**Avis de la Mission Régionale d'Autorité environnementale de la
région Nouvelle-Aquitaine
sur la mise en compatibilité du plan local d'urbanisme (PLU) de la
commune d'Aiguillon (Lot-et-Garonne) avec un projet de parc
photovoltaïque**

n°MRAe : 2020ANA40

Dossier : PP-2019-9364

Porteur de la procédure : Communauté de communes du confluent et des coteaux de Prayssas

Extrait du zonage avant (en haut) et après (en bas) mise en compatibilité (Source : Rapport de présentation)

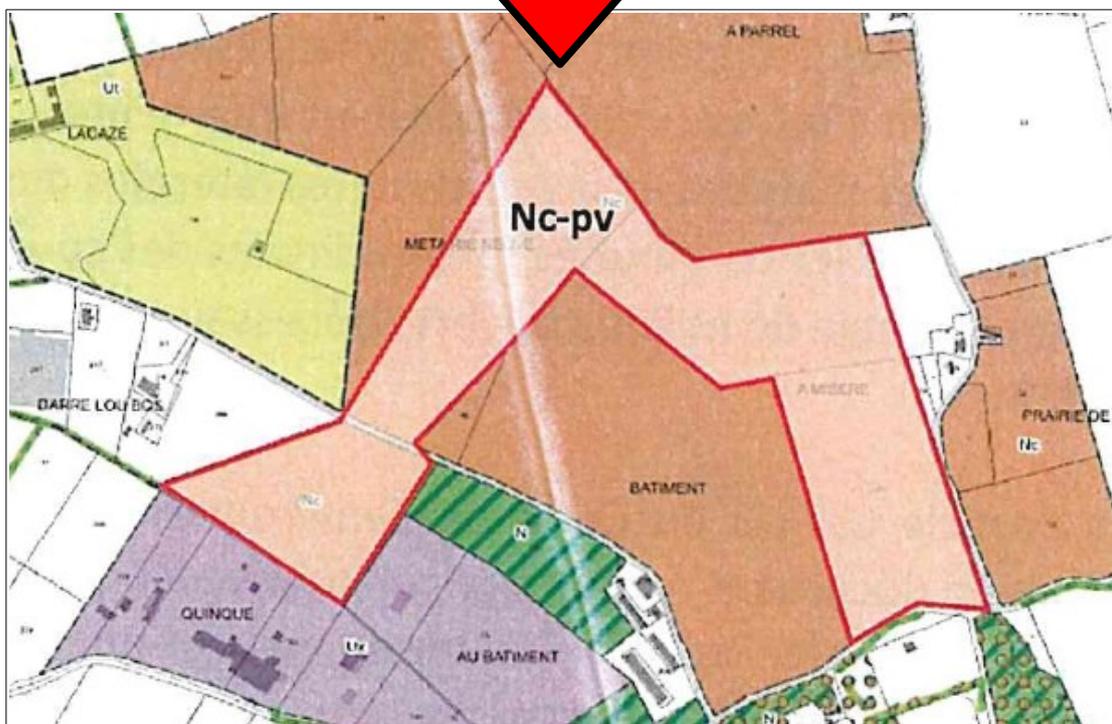
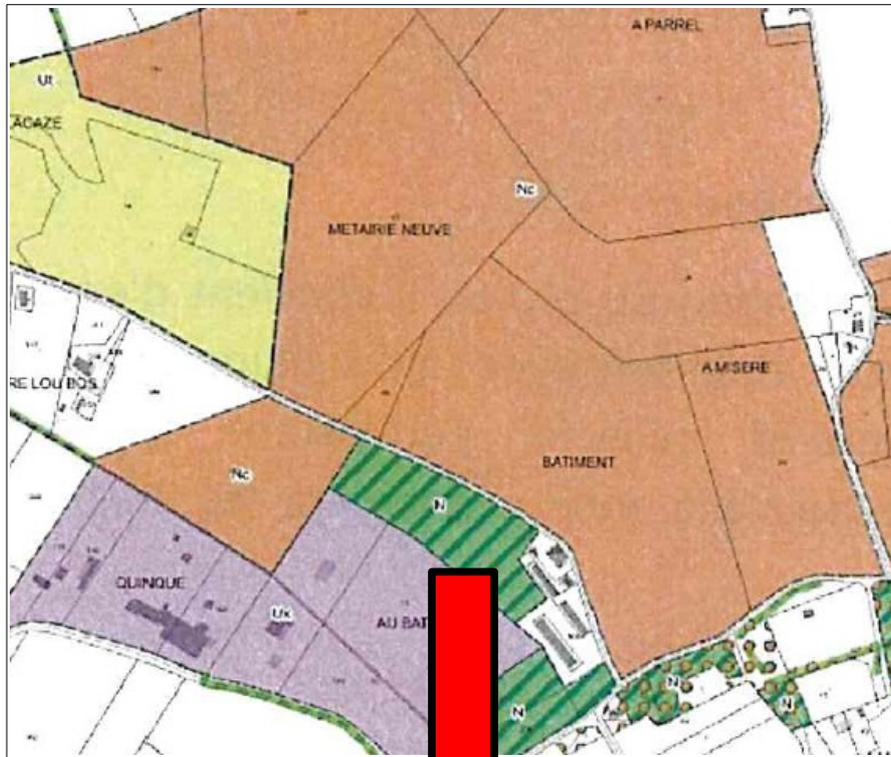
- évolutions des éléments écrits du projet d'aménagement et de développement durables (PADD) pour intégrer une orientation permettant le développement d'un parc photovoltaïque ;
- création, au sein des règlements graphique et écrit, d'un secteur Nc-pv de 25 ha permettant l'exploitation des énergies renouvelables, au détriment d'un secteur précédemment naturel permettant l'exploitation de carrières relevant d'un zonage Nc ;
- compléments d'explication au sein du rapport de présentation sur le choix du secteur d'implantation d'un projet photovoltaïque et de ses incidences potentielles sur l'environnement.

Cartographie de synthèse des enjeux environnementaux du secteur (Source : Additif au rapport de présentation p.44)

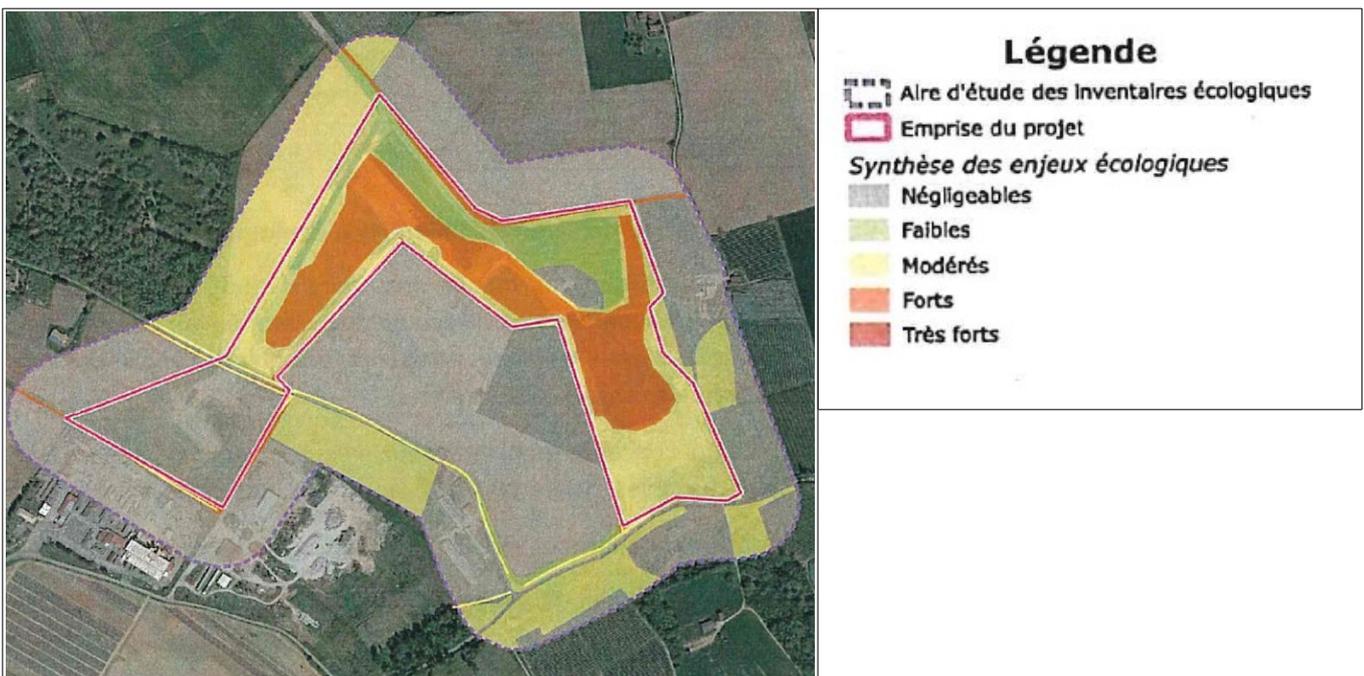
La MRAe s'interroge toutefois sur la cohérence de ces informations, au-delà de la réserve émise préalablement.

Ainsi, la partie la plus au sud-ouest du projet est indiquée comme présentant des enjeux « négligeables » et, selon certaines illustrations², serait un espace en pleine terre. Toutefois, les photographies aériennes présentes dans d'autres parties du dossier³ ou consultables en ligne, font apparaître un plan d'eau, constitutif d'une zone humide et potentiellement entouré de telles zones, dont la préservation constitue un enjeu important.

La MRAe recommande d'apporter tous les éléments d'explications permettant de justifier d'une analyse écologique suffisante, propre à contribuer à la mise en œuvre d'une démarche cohérente d'évaluation environnementale.
